改善箇所説明図

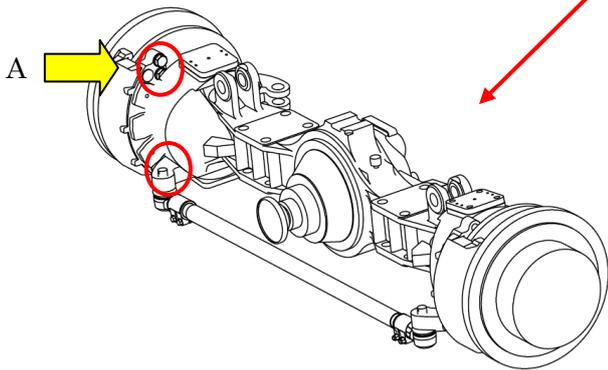
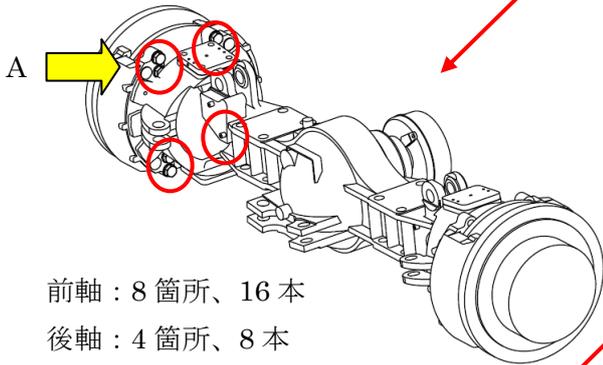
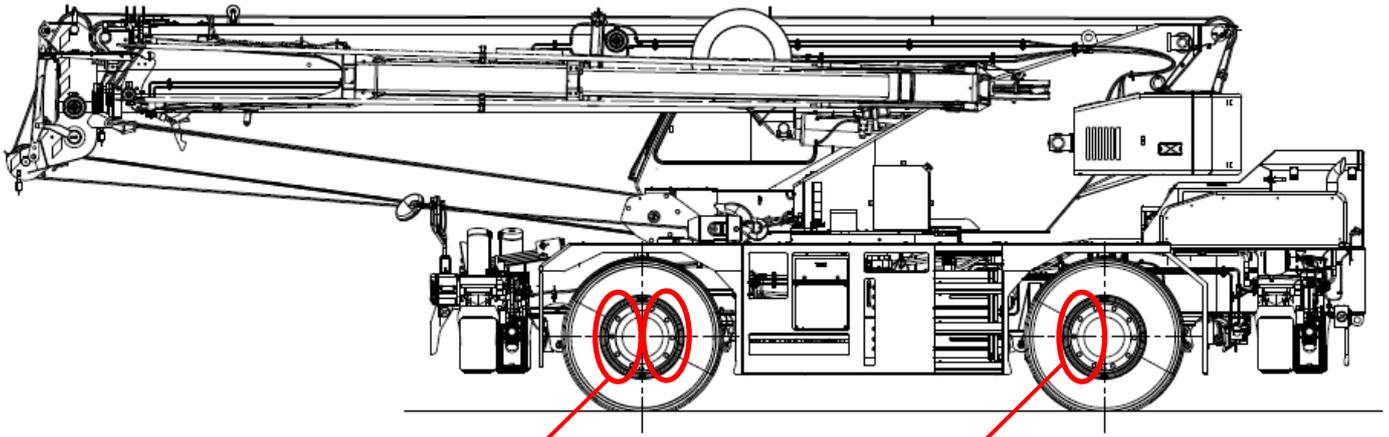
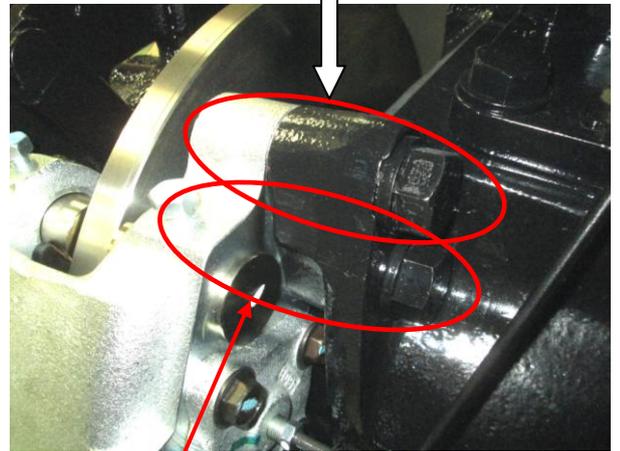
基準不適合箇所

ブレーキキャリパー取付ボルトの熱処理が不適切なため、取付ボルトの強度が不足している。そのため、そのままの状態で使用を続けると、ボルトが折損して制動力が低下するおそれがある。

全車両、ブレーキキャリパー取付ボルトを良品に交換する。

識別：作業完了後には、所定の位置に白色マーキングを施す。

白色マーキング位置：
ボルト頭部上面
